INFORME AMBIENTAL ESTRATÉGICO SOBRE LA MODIFICACIÓN PUNTUAL N.º5 AL PLAN PARCIAL ENSANCHE SUR DEL PGOU DE HUELVA.

Nº Expediente: IAE/HU/005/24

INFORME EN MATERIA DE AGUAS AL BORRADOR Y DOCUMENTO AMBIENTAL ESTRATÉGICO DE LA MODIFICACIÓN PUNTUAL Nº5 DEL PLAN PARCIAL ENSANCHE SUR, DEL MUNICIPIO DE HUELVA

Ref.: 33.038-PLA

Delimitación de las zonas inundables del Río Odiel

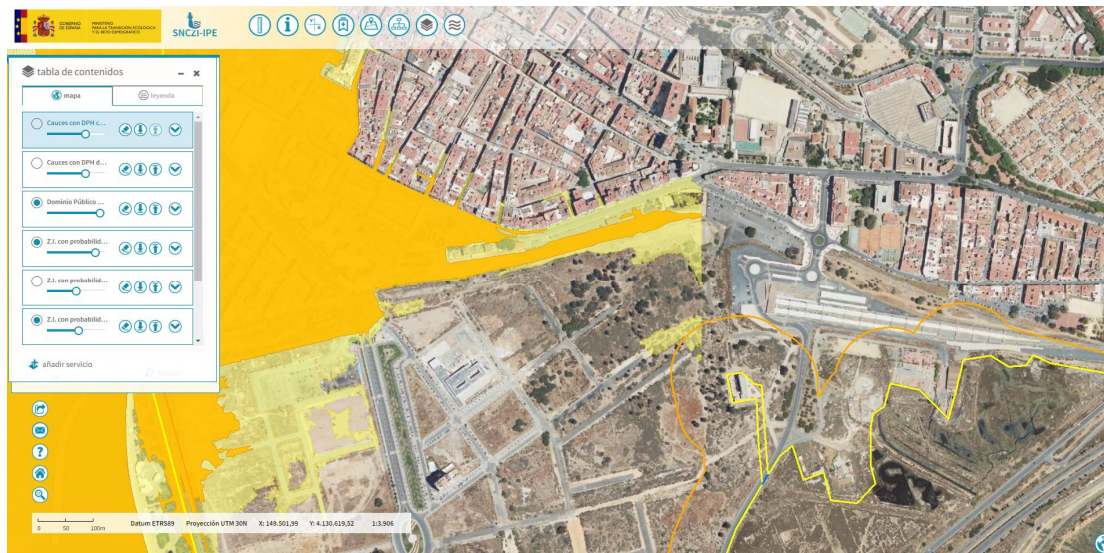
En dicho visor, se observa que los terrenos objeto de la Modificación Puntual nº5 se encuentran afectados por la zona de flujo preferente (máxima avenida para un período de retorno de 100 años) y por la zona inundable (máxima avenida para un período de retorno de 500 años) del Río Odiel, perteneciente al Dominio Público Marítimo Terrestre, que discurre al oeste de dichos terrenos.

En referencia a las zonas de flujo preferente, tal y como establece el artículo 9 ter. “*Obras y construcciones en la zona de flujo preferente en suelos en situación básica de suelo urbanizado*”, del Real Decreto 849/1986, de 11 de abril, por el que se aprueba el Reglamento del Dominio Público Hidráulico:

No obstante todo lo anterior, y tal y como ya se estableció en el informe sectorial en materia de aguas al Texto Refundido del Proyecto de Urbanización del Sector PAU-1 "Ensanche Sur", de Huelva, es necesario que se garantice que el Proyecto recoge las medidas adecuadas de protección ante la inundación, de manera que la zona afectada deje de ser inundable. Por ello, en el caso de que dichas medidas de defensa o protección frente a las zonas inundables ya se hayan establecido, o se puedan establecer y materializar previamente al desarrollo de la Modificación Puntual nº16 del Plan Parcial Ensanche Sur, los terrenos dejarían de ser inundables. En dicho caso, este aspecto deberá ser comunicado a esta Administración Hidráulica para la aprobación/valoración de la eficacia de las medidas de defensa propuestas.
